**IMPIANTO DI SMALTIMENTO RIFIUTI NON PERICOLOSI
SITO IN LOCALITÀ CA' LUCIO DI URBINO (PU)**

RICHIESTA DI MODIFICA NON SOSTANZIALE VIA-AIA:

Revisione del progetto esecutivo dell'ampliamento con riduzione volumetrica.
Aggiornamento del Piano di Ripristino Ambientale e del relativo capping finale.
Messa in opera di interventi di regimazione acque meteoriche

RELAZIONE TECNICA GENERALE ILLUSTRATIVA

Figura 7: planimetria con indicati anche i pozzi già in autorizzazione ma che non sono più necessari.

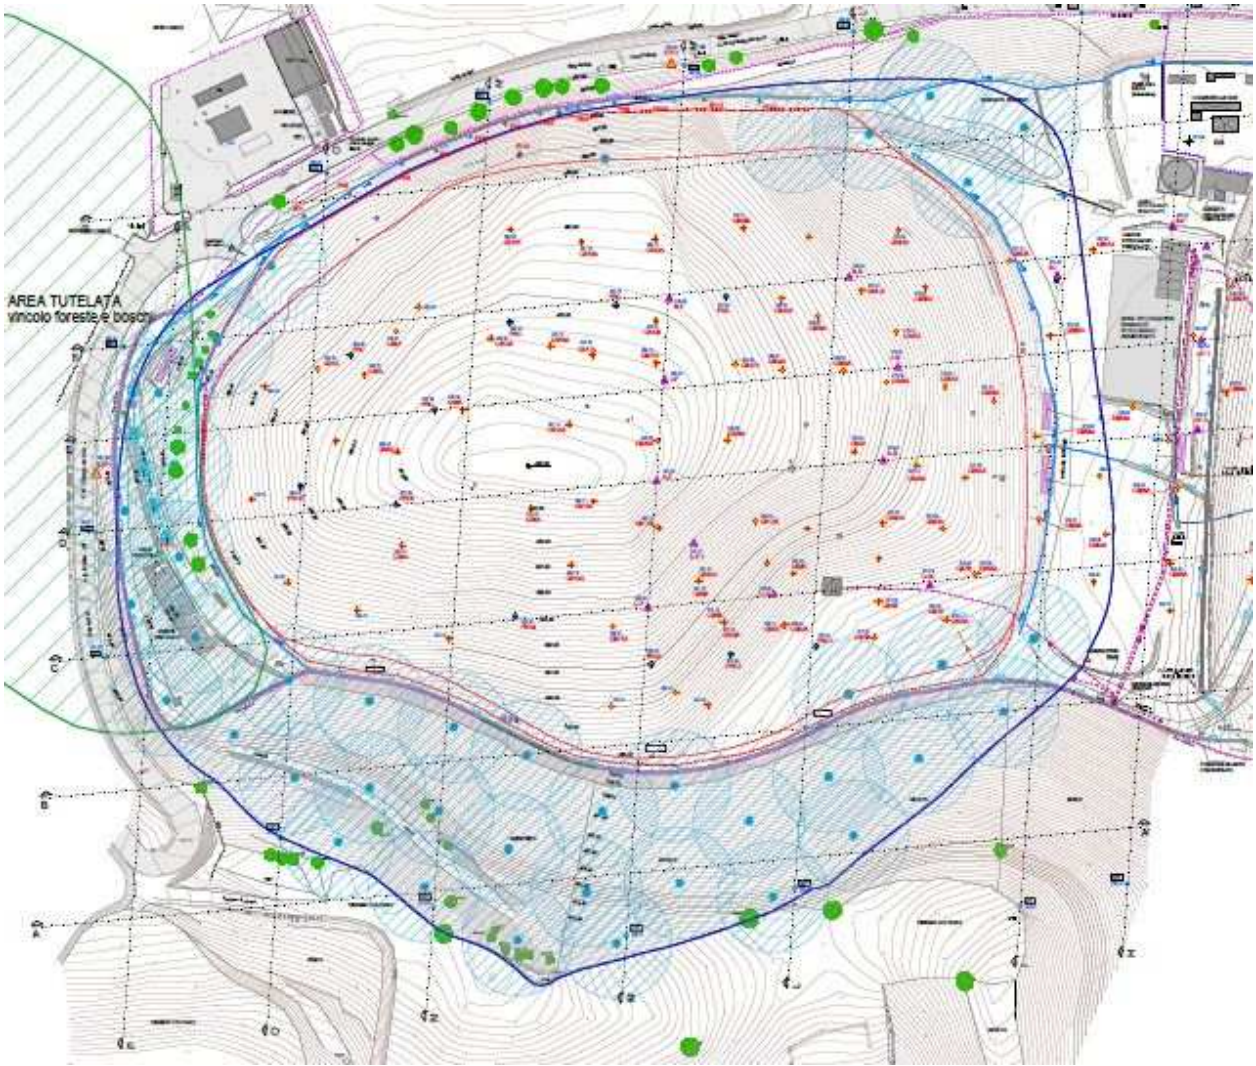
Per effetto della riduzione del perimetro della coltivazione dei rifiuti, non saranno realizzati i pozzi previsti nei versanti Est, Nord ed Ovest, dove insiste la vegetazione arborea che non verrà alterata. Si rimanda alla tavola B05 per un maggior dettaglio, della quale se ne riporta uno stralcio.

Figura 8: rete di drenaggio del percolato

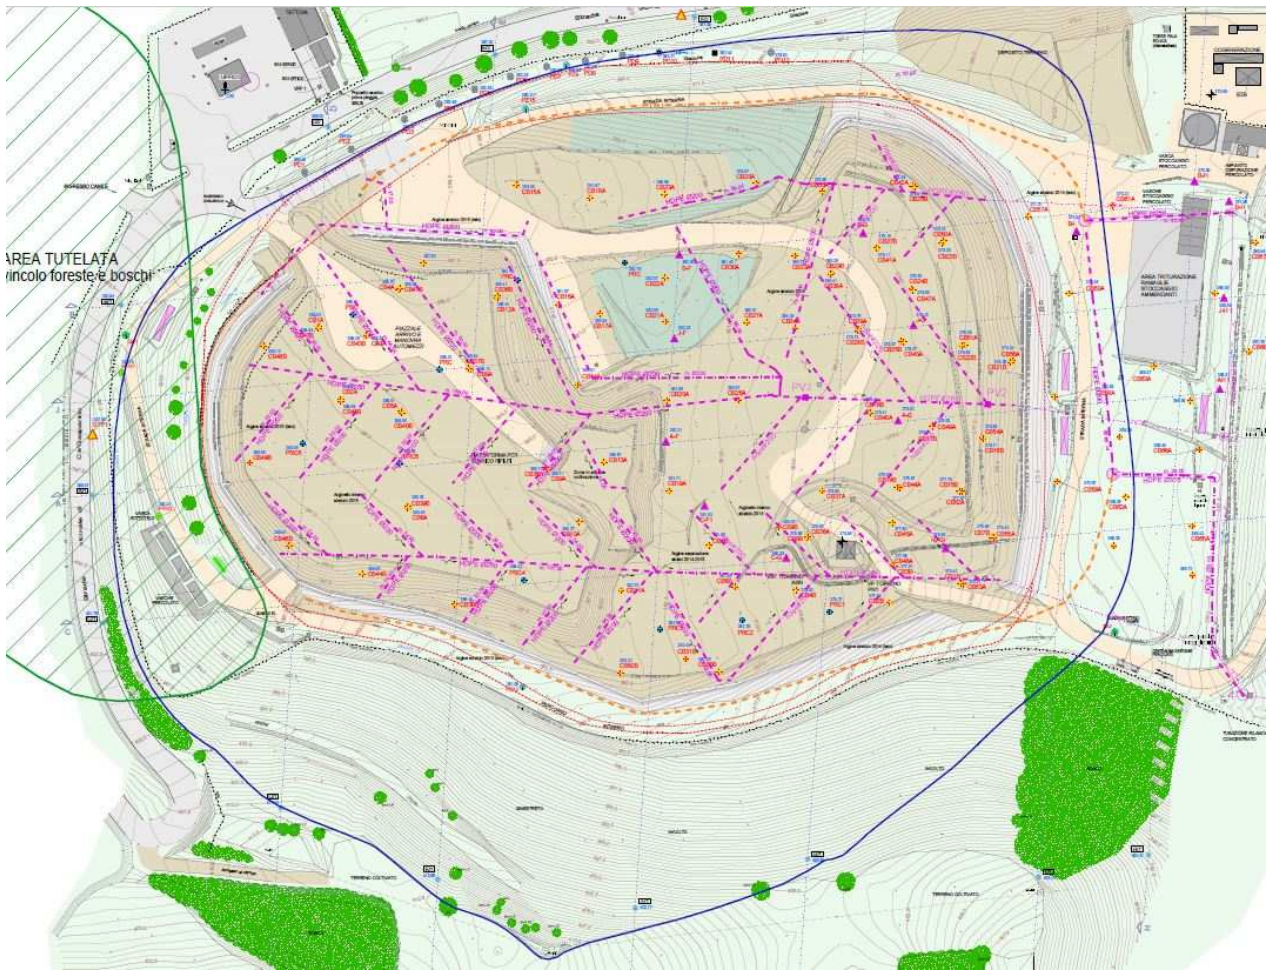
Non viene modificato l'impianto di raccolta del percolato se non per due nuovi rami della rete di raccolta che corrono nell'ampliamento perimetrale esterno agli argini di contenimento della coltivazione attuale. Si consulti a tale proposito anche la Tavola B08 della quale si riportano alcuni dettagli di seguito.

Figura 11: sezione tipologica della copertura e del fondo della discarica

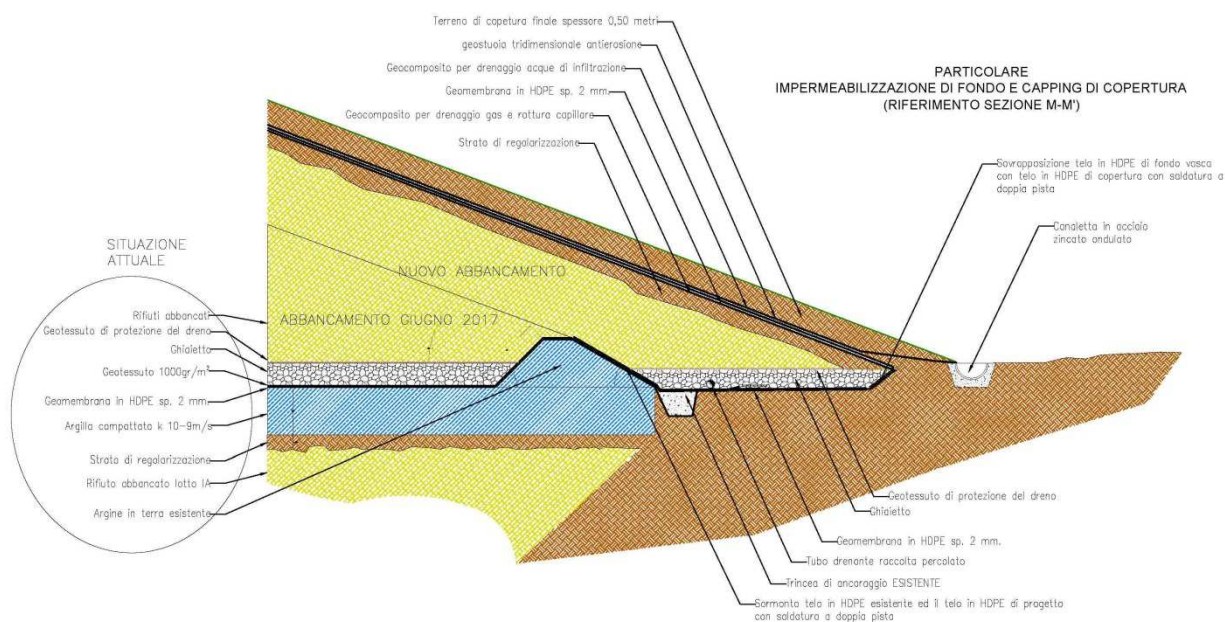
La copertura finale del progetto, illustrata nella seguente figura, posta al di sopra dello strato di regolarizzazione di spessore minimo di 30 cm, è multistrato, ha uno spessore di circa 50 cm per tutte le superfici sub-orizzontali, ed è costituita da:

- un geocomposto drenante per il drenaggio del biogas;
- una geomembrana impermeabilizzate in HDPE di spessore 2,0 mm;
- un geocomposto drenante per le acque superficiali di infiltrazione;
- una geostuoia tridimensionale antierosione;
- uno strato di terreno vegetale di spessore minimo di 50 cm.

Nella fascia perimetrale di ampliamento, rispetto alla situazione esistente oggi, per lo strato di impermeabilizzazione di fondo, il progetto proposto prevede:

- un geocomposito bentonitico con permeabilità inferiore a 10-11 m/sec;
- una geomembrana in HDPE dello spessore di 2,0 mm;
- uno strato di ghiaia dello spessore di 50 cm come dreno del percolato;
- un geotessuto a protezione dello strato drenante.

Figura 12: planimetria dell'area a fine coltivazione

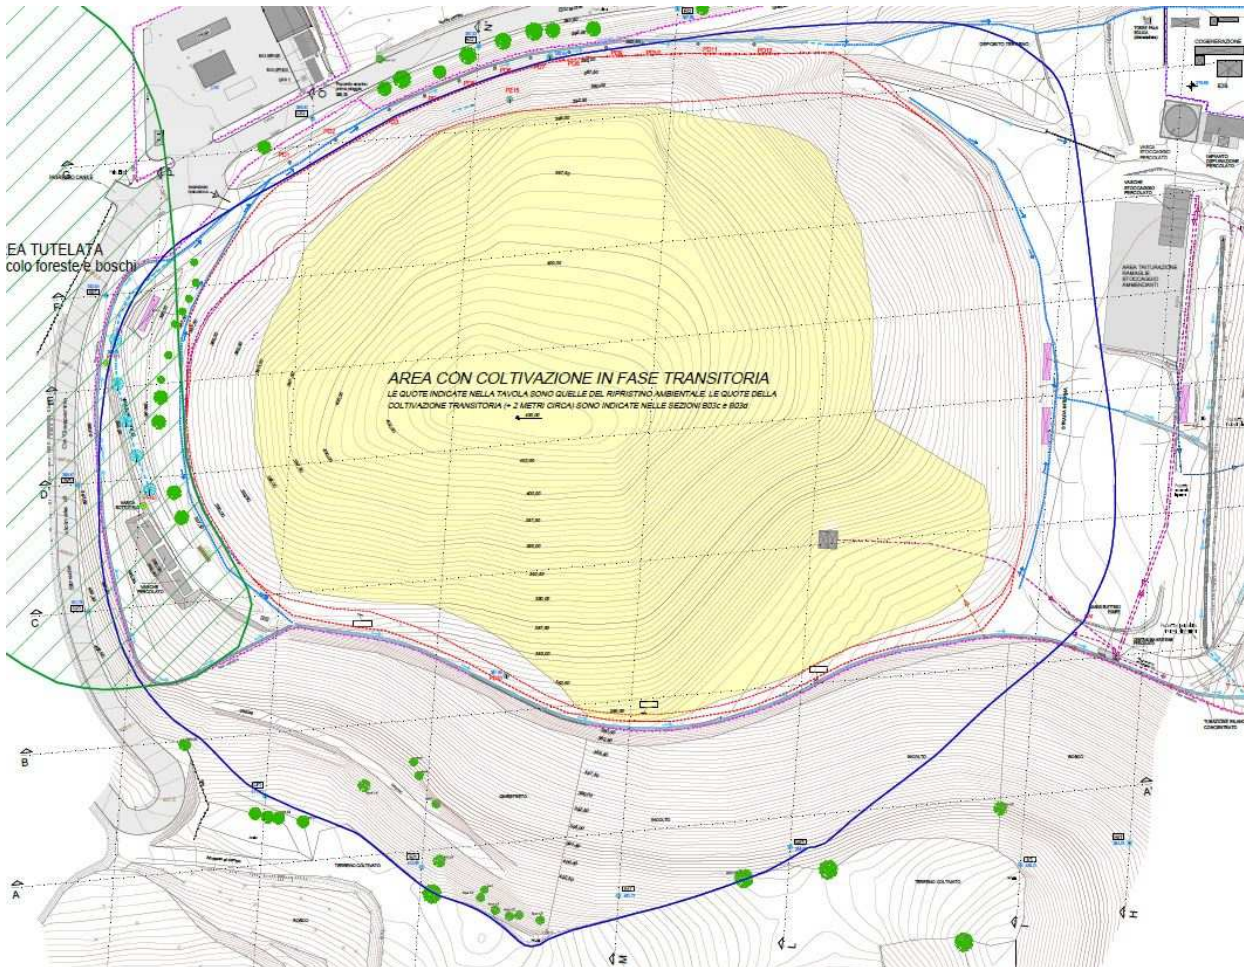
Nel presente progetto è stata valutata una coltivazione che avrà un cedimento medio in sommità di circa 2,00 metri; tale quota di coltivazione transitoria prima della realizzazione della copertura finale, è stata indicata nelle sezioni longitudinali e trasversali B03c e B03d.

È stata allegata anche una planimetria (B02a) dove è stata indicata l'area limite della coltivazione transitoria, della quale si riporta uno stralcio.
